Expertenbericht betreffend den Gebäudeeinsturz in der Aeschenvorstadt Basel am 28. August 1901

Expertenbericht betreffend den Gebäudeeinsturz in der Aeschenvorstadt Basel am 28. August 1901.

Die vom Gerichte mit der Abgabe eines fachlichen Gutachtens über den in der Aeschenvorstadt zu Basel am 28. August 1901 erfolgten Gebäudeeinsturz beauftragten Experten, Stadtbaumeister *A. Geiser*, Prof. Dr. *W. Ritter* und Prof. *F. Schüle*, alle drei in Zürich, haben ihren Bericht bereits im November v. J. erstattet. Die Gerichtsverhandlungen über den Fall haben am 9. Mai begonnen und es gelangt deshalb der Expertenbericht erst jetzt zur Veröffentlichung. Wir beilegen uns aus demselben das wesentlichste mitzuteilen. Dabei sind wir genötigt, des grossen Umfanges wegen, die Beschreibungen und Betrachtungen allgemeiner Natur nur auszugsweise wiederzugeben, während wir die Abteilungen über „die Resultate der vorgenommenen Untersuchungen in der eidg. Prüfungsanstalt für Baumaterialien“, das Kapitel über „besondere Erscheinungen“, in dem die unmittelbare Ursache des Einsturzes dargelegt wird, und jenes über „die statischen Berechnungen“, dem Berichte fast ihrem vollen Umfange nach wörtlich entneh

Abb. 1. Das Vordergebäude des «Restaurant und Hotel zum Bären». — Grundrisse und Schnitt. — Masstab 1 : 300.

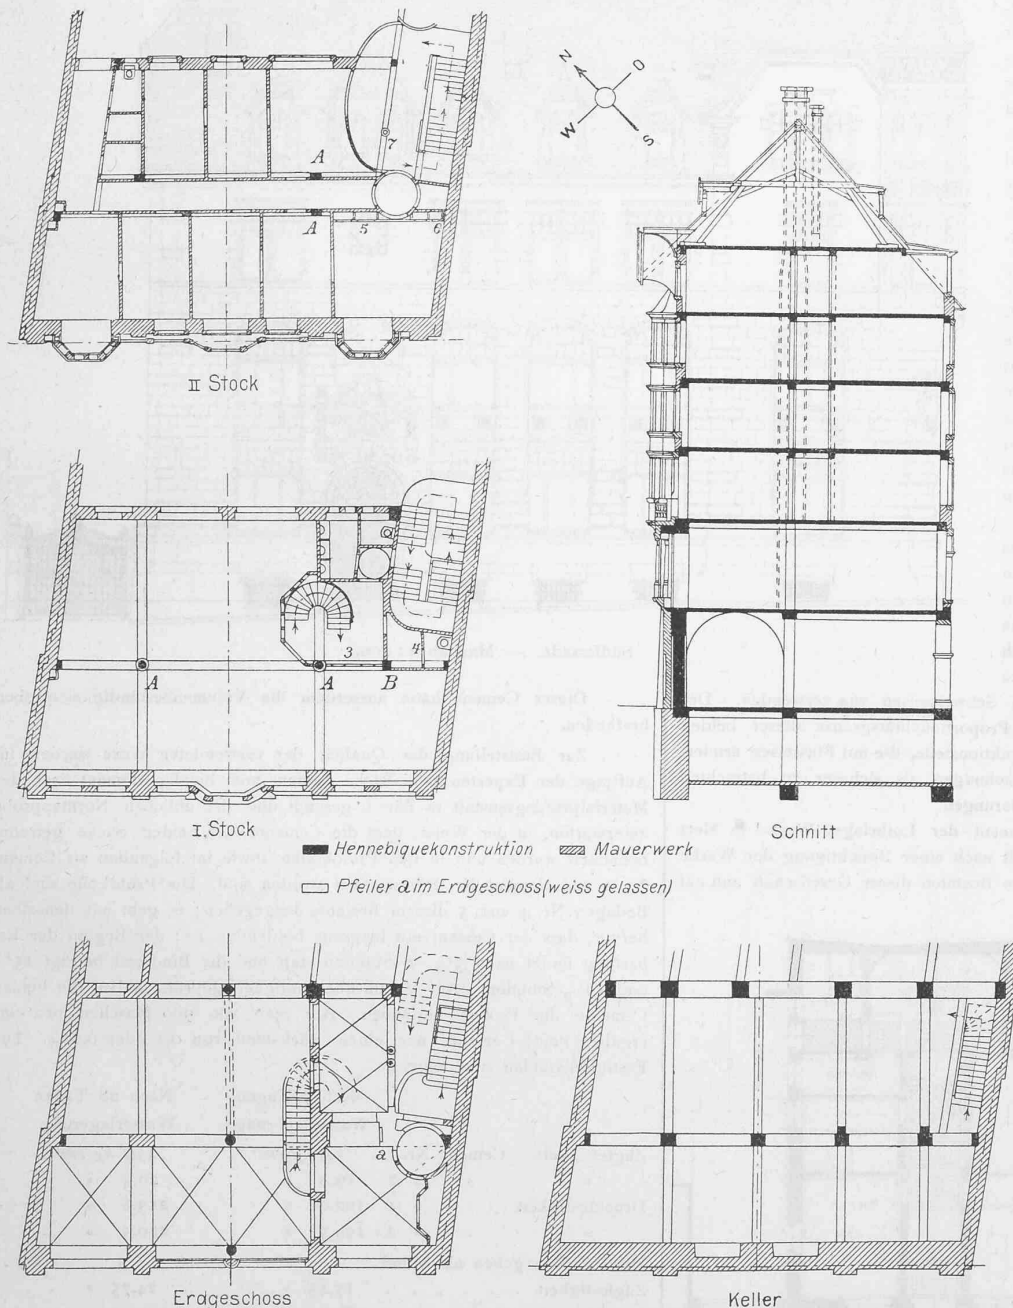
Das ganze Areal mit einer Strassenfront von 18 m und einer Tiefe von 46,5 m soll für den Geschäftsbetrieb Verwendung finden. Das in Abb. 1 auf Seite 215 dargestellte, an der Hauptstrasse liegende Vordergebäude bildet ein von der übrigen Anlage unabhängiges Ganzes. Nur im Erdgeschoss ist gegen das Hinterhaus zu als Erweiterung der Restaurationsräumlichkeiten ein in der Höhe des ersten Stockes mit einem Glasdach überdeckter Raum angefügt. Erdgeschoss und erster Stock sind zu Restaurationszwecken, die andern Stockwerke für die Fremdenzimmer bestimmt. Daraus ergab sich die in konstruktiver Hinsicht nichts abnormales aufweisende Notwendigkeit, einen bedeutenden Einbau der oberen Stockwerke über hohle Räume anzuordnen. Dass im Hinblick auf die bequeme und leichte Art, die das Hennebique-System zur Aufnahme und Uebertragung so ungleicher Belastungen bietet, dieses gewählt wurde, ist erklärbar, umsomehr als der Leiter und früher alleinige Inhaber des Geschäftes das Hennebique-Bausystem mehrfach mit gutem Erfolg angewendet hat und die in andern Fällen damit gemachten günstigen Erfahrungen nur dazu aufmuntern mussten.

Aus Abb. 1 ist ersichtlich, dass die beiden Brandmauern, das Fundament der Fassade, sowie die aus rotem Sandstein in Massivbau aufgeführte Fassade selbst in regelrechtem Mauerwerk, dagegen die inneren stützenden Teile und die Zwischenböden in Hennebique-Bauweise zur Ausführung gelangten. Die Zwischendecken reichen in konstruktiv richtiger Weise und mit sachgemäsem Auflager in die Brandmauern und in die Fassade hinein. Die Fundamentsohle wird gebildet durch die gemauerten Fundamente der drei Umfassungswände sowie durch zwei kontinuierliche Fundamentträger in armiertem Beton von 1,40 m Breite auf 70 cm Tiefe für die Hoffassade und 1,30 m Breite und 70 cm Tiefe für die Innenkonstruktion. Vier freistehende Hennebiquepfeiler an der Hoffassade und vier solche im Innern stehen auf den genannten Fundamenten und tragen die darüber befindliche Last. Die Lage der Hauptstützen und tragenden Teile im Erdgeschoss entspricht der Hauptsache nach den im Keller angebrachten Pfeilern, dagegen sind einzelne der Stützungen, so z. B. zwei derselben bei der Vorhalle, nicht in Hennebique-Beton erstellt und überschreitet bei zwei Pfeilern der Querschnitt in erheblichem Mase jenen der entsprechenden Stützungen im Keller. Die mittlere säulenartige Stütze gegen den Hof steht nicht über dem Pfeiler im Keller, sondern unmittelbar daneben, d. h. auf dem Unterzuge. Im ersten Stock stehen Fassadenpfeiler und innere Abstützungen wieder senkrecht über jenen des Erdgeschosses. Auf diesen Umfassungsmauern bzw. Pfeilern und den drei inneren Stützen des I. Stockes ruht der obere Stockwerkbau. Von den eigentlichen tragenden Stützen des zweiten und der oberen Stockwerke ist nur eine direkt von einer Stütze des ersten Stockwerkes getragen, die andern stehen auf den Unterzügen des ersten Stockes im Hohlen. Für den Dachstuhl bildet den eigentlich tragenden Teil, das sogen. Kehlgebälk, die Decke über dem fünften Stockwerk, die ebenfalls in Hennebique-Beton ausgeführt ist; da diese Decke vorn zum teil, hinten ganz in die Dachschräge einschneidet, musste sie als eine in schräger Ebene gebrochene nach den tiefer liegenden Umfassungsmauern fortgesetzt werden, eine Anordnung, die auch namentlich gegen den Nachbar in feuerpolizeilicher Hinsicht ihre volle Berechtigung hatte. Die Streben des Dachstuhles ruhen vermittlels hölzerner Sättel auf dieser Decke.

Hinsichtlich der in der Hauptsache ebenfalls eingestürzten Hauptfassade sprechen sich die Experten dahin aus, dass deren Konstruktion und Anordnung durchaus fachgemäss war und mit den Ursachen des Einsturzes in keinem direkten Zusammenhange steht. Was von der Fassade einstürzte, wurde durch die inneren Konstruktionsteile mitgerissen.
